SERVIZIO IMPIANTI ELETTRICI

OGGETTO: supporto scaldiglia per
scatola di controllo.-

Si invia il disegno 846/9/85 del supporto in alluminio sul quale va montato il resistore a filo delle scatole di controllo posizione deviatori, da applicare al fine di evitare eventuali formazioni di condensa.

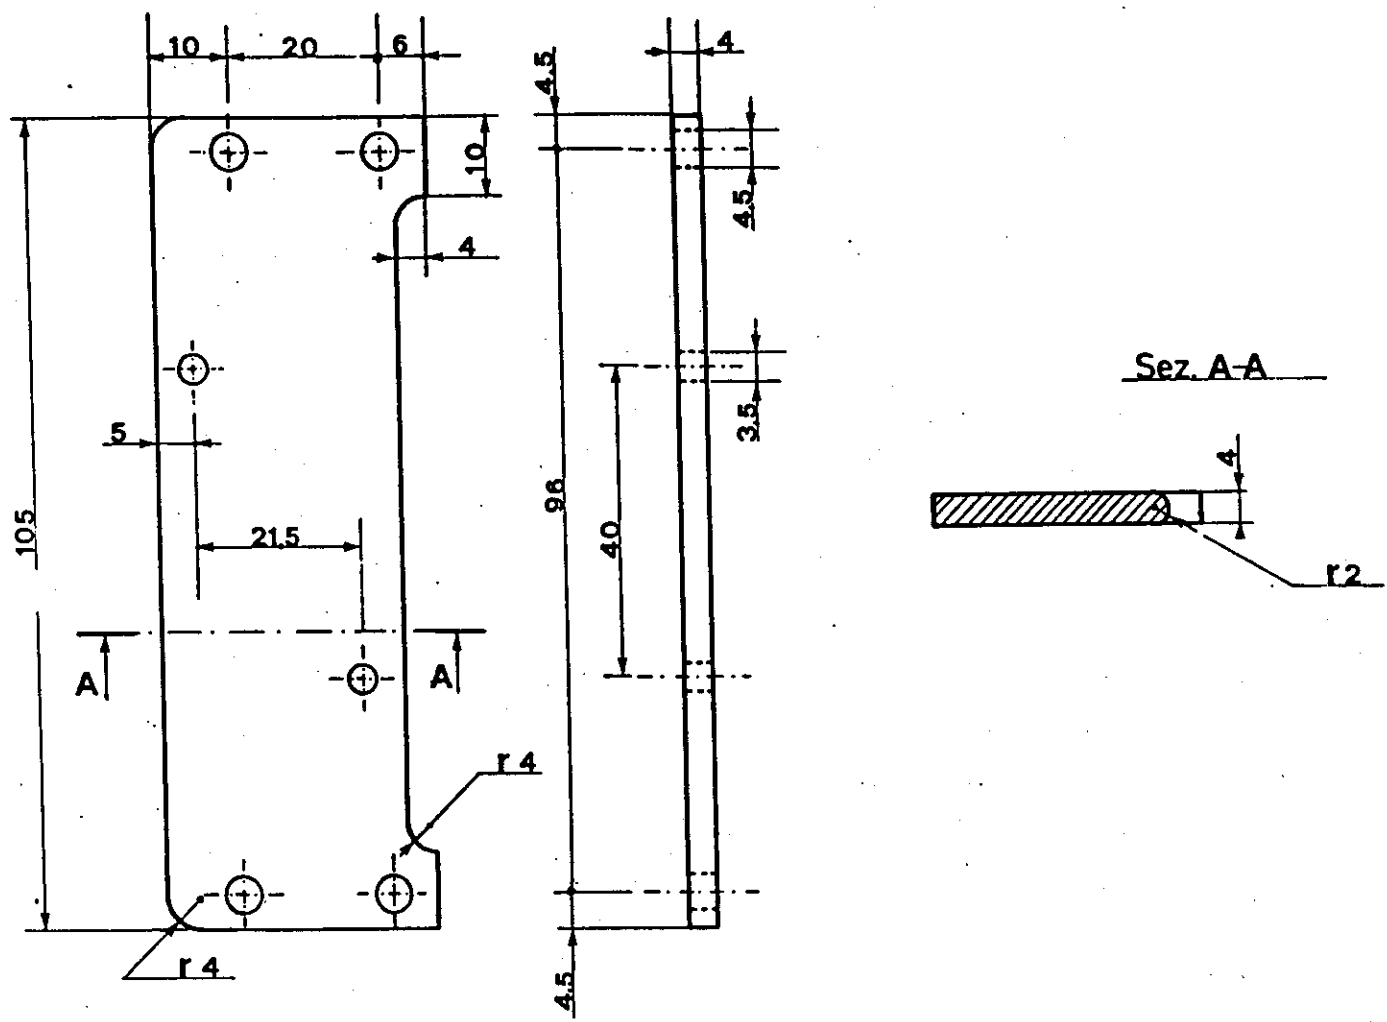
Tale supporto, che dovrà essere realizzato e montato a cura di codesti Uffici, come disposto sulla nota citata a margine, è stato modificato per evitare eventuali danneggiamenti ai fili di alimentazione.

All'atto del montaggio interporre tra Resistore-Basetta e tra Basetta-Scatola un opportuno strato di grasso al silicone per aumentare la conduzione termica.
